ПАСПОРТ ДОСТУПНОСТИ

**Государственное Бюджетное Учреждение
Дополнительного образования
Астраханской области
«Спортивная школа олимпийского резерва №1»**

414000, г. Астрахань, ул. Советской Милиции, 5
№ 34-07 от «18» июля 2023 г.

АКТ ОБСЛЕДОВАНИЯ
объекта социальной инфраструктуры
К ПАСПОРТУ ДОСТУПНОСТИ ОСИ
№ 34-07 от «18» июля 2023 г.

Фото 1.1

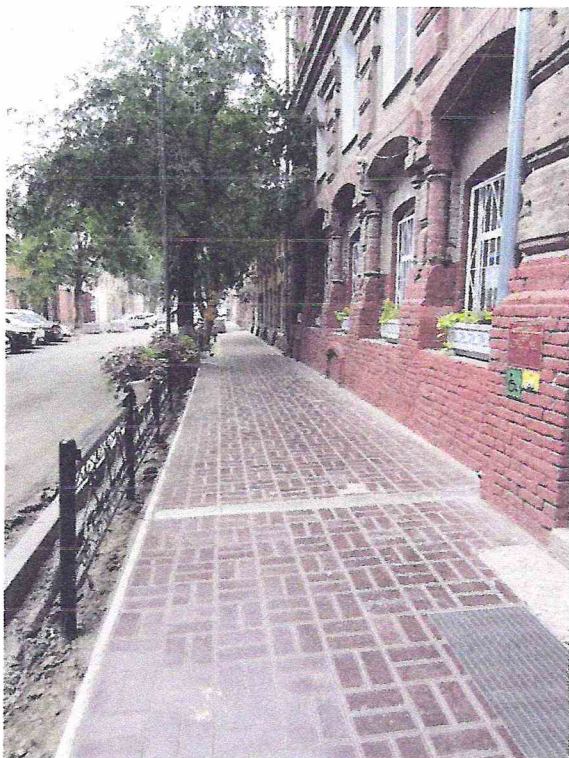
1.2	Путь (пути) движения на территории	есть	 <p data-bbox="635 1339 667 1458">Фото 1.4</p>	<p data-bbox="256 927 842 1189">Покрытие проходной части на пути ко входу в учреждение имеет неоднородную структуру: выбоины создают вибрацию при движении кресла-коляски, а также несут опасность для людей с нарушением зрения.</p>	С-п, С-ч, К	<p data-bbox="185 349 217 723">(п. 6.2.4 СП 59.13330.2020)</p> <p data-bbox="256 237 368 723">Провести ремонтные работы по восстановлению дорожного покрытия.</p> <p data-bbox="395 237 919 723">Покрытие дорожного полотна, пешеходных дорожек, тротуаров, съездов, пандусов и лестниц должно быть из твердых материалов, ровным, не создающим вибрацию при движении по нему. Покрытие из бетонных плит или брусчатки должно иметь толщину швов между элементами покрытия не более 0,01 м. Покрытие из песка и гравия, не допускается.</p>	Капитальный ремонт
					<p data-bbox="959 439 983 640">мощение плиткой</p>

Фото 2.1

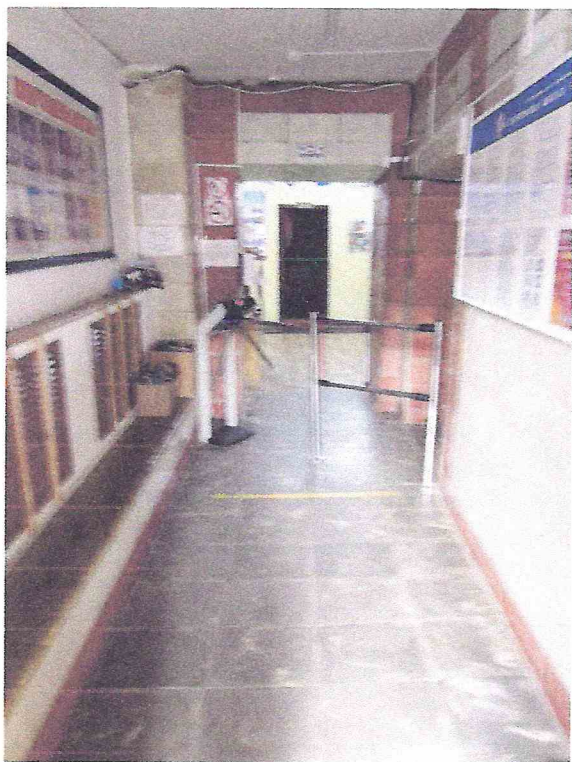
2.1	Пандус (наружный)	нет					
2.2	Лестница (наружная)	есть	 <p align="center">Фото 2.1</p>	<p>Ко входу в учреждение ведёт лестница шириной марша – 1,25 м.</p> <p>Ступени имеют разные характеристики:</p> <p>Подступенки ступеней – 0,13 м, 0,10 м, 0,20 м;</p> <p>Проступи – 0,30 м, 0,12 м, 0,19 м.</p>	<p>О-н, С-п, С-ч</p>	<p>Здание учреждения имеет статус объекта культурного наследия.</p> <p>Выполнение требований СП производится по согласованию с муниципалитетом города.</p> <p>Переоборудование лестничного марша возможно из-за конструктивных особенностей здания.</p> <p>Требования СП: Все ступени в пределах одного марша должны быть одинаковыми по форме в плане, по размерам ширины проступи и высоты подьема ступеней.</p> <p>Для лестниц на перепадах рельефа ширину проступей следует принимать от 0,35 до 0,4 м, высоту ступеней - от 0,12 до</p>	Капитальный ремонт

0,15 м. (п. 5.1.12, 6.1.2 СП 59.13330.2020)	Текущий ремонт
			Отсутствуют двусторонние опорные поручни.	О-н, С-п, С-ч	<p>Установить двусторонние поручни на лестницу.</p> <p>Вдоль обеих сторон всех лестниц необходимо устанавливать ограждения с поручнями.</p> <p>Поручни следует располагать на высоте 0,9 м. (В учреждениях с возможным пребыванием детей предусматривается дополнительный поручень, высота дополнительного поручня — от 0,5 до 0,7 ± 0,03 м)</p> <p>Конструкция опорных стационарных поручней должна обеспечивать надёжный обхват рукой.</p>  <p>Поверхность обхвата поручня не должна перекрываться стойками, креплениями, чтобы при движении руки по поручню не удариться о них пальцами.</p> <p>Завершающие части поручней начале и конце должны иметь участки протяженностью не менее 0,3 ± 0,03 м,</p>

Фото 3.4

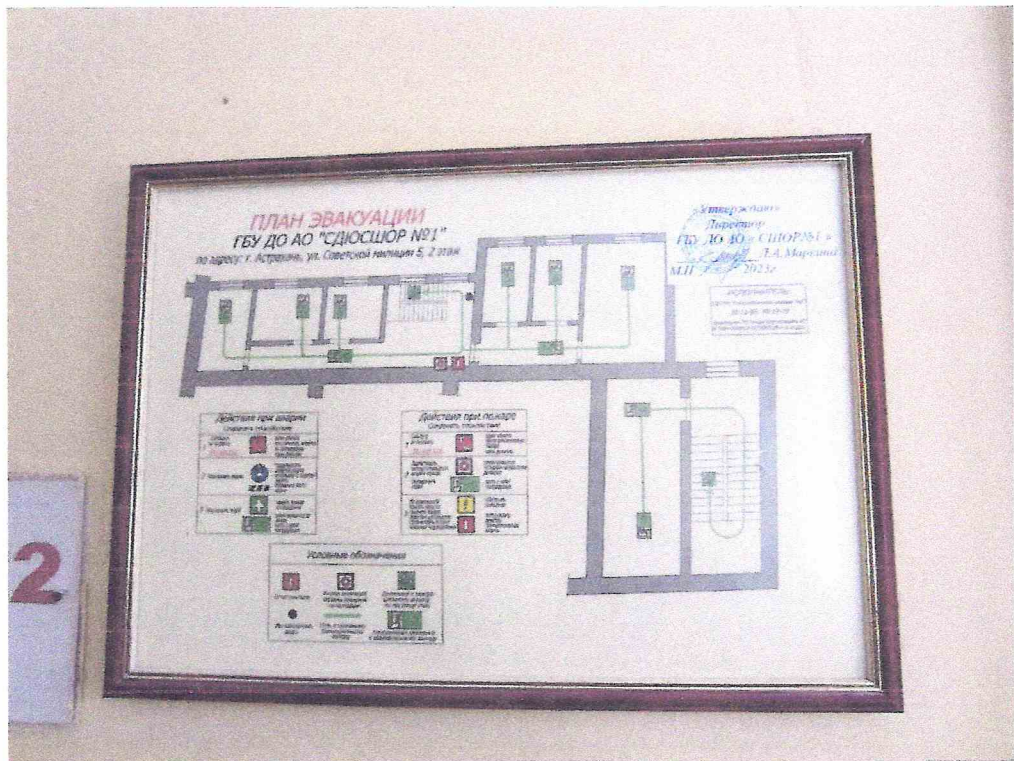
3.5	Пути эвакуации (в т.ч. зоны безопасности)	есть	 <p>Фото 3.4</p>	На плане эвакуации отсутствует обозначение путей движения для людей с инвалидностью.	Все	 	<p>Разработать регламент и провести мероприятия, обеспечивающие безопасность посетителей в соответствии с требованиями Федеральных законов N 123-ФЗ и N 384-ФЗ с обязательным учетом психофизиологических возможностей инвалидов различных категорий, их численности и места предполагаемого нахождения учреждения. (п.6.2.19 СП 59.13330.2020).</p>	<p>Организационные мероприятия</p>
-----	--	------	--	--	-----	---	--	------------------------------------

Φοτο 5.7

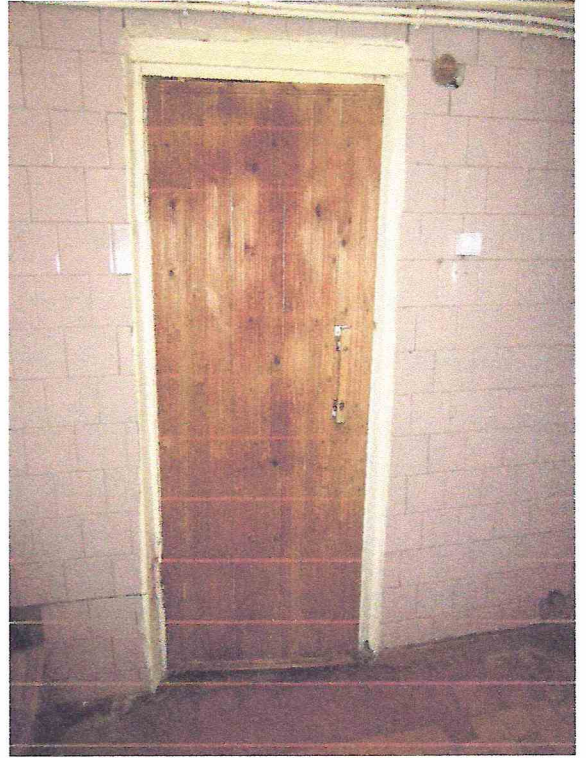
<p>(п. п. 5.2.8.2 – 5.2.8.6, 5.5.1 – 5.5.10 ГОСТ Р 51261-2022; п. 6.3.3 СП 59.13330.2020; п. 8.13, рис. Г12 Приложения Г СП 136.13330.2012)</p>	Текущий ремонт
					Все	<p>Отсутствует кнопка вызова персонала для ситуационной помощи</p> <p>Рекомендуется установить кнопку вызова персонала для оказания ситуационной помощи на расстоянии 0,8 м от уровня пола. Тактильно-визуальный знак обозначения кнопки вызова персонала для</p>	Текущий ремонт
